德惠市生活日用品有限公司

经营（批发）烟花爆竹

安全现状评价报告

北京国泰民康安全技术中心

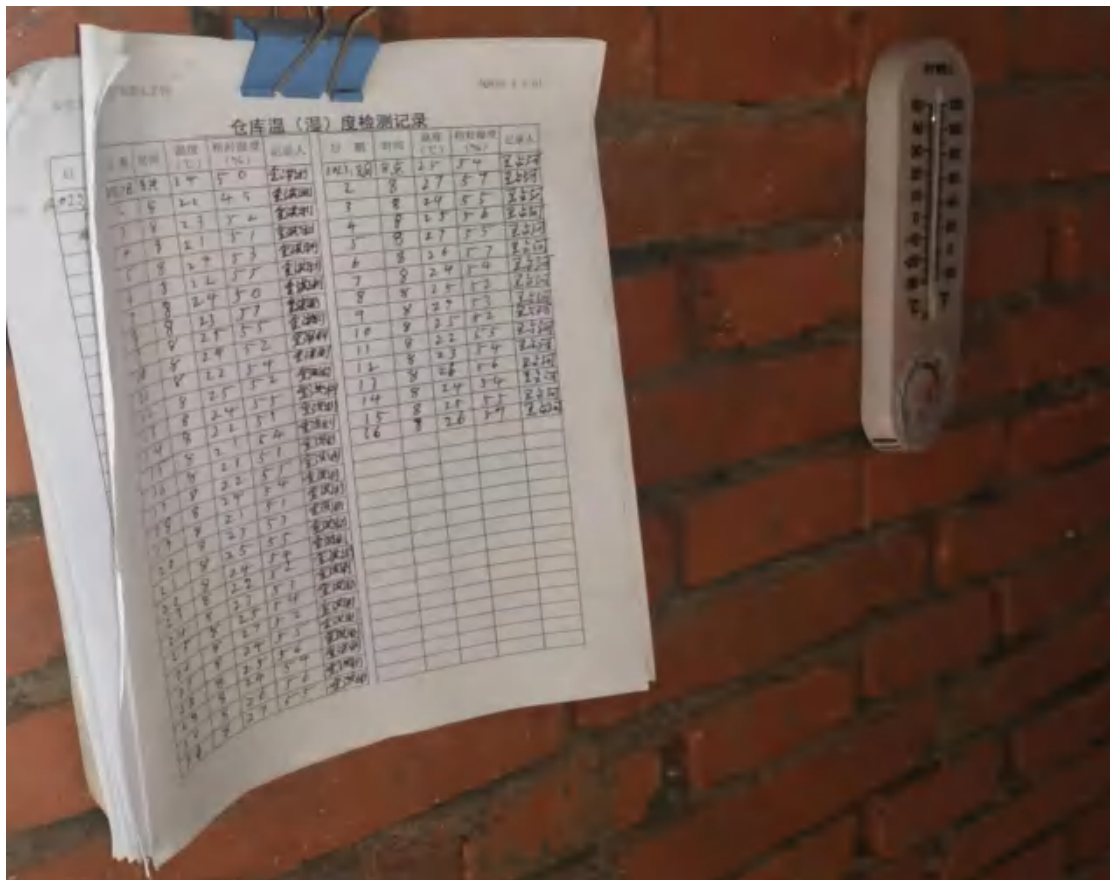
| 序号 | 项目 | 检查项目 | 实际情况 | 检查结论 |
|----|-------|----------------|---|------|
| 7 | 贮存与运输 | 产品堆垛的高度和堆垛间距 | 3#仓库1处产品堆垛倾斜严重。 | 不符合 |

整改前：3#仓库 1 处产品堆垛倾斜严重

整改后：企业已重新堆码，物品摆放整齐、稳固
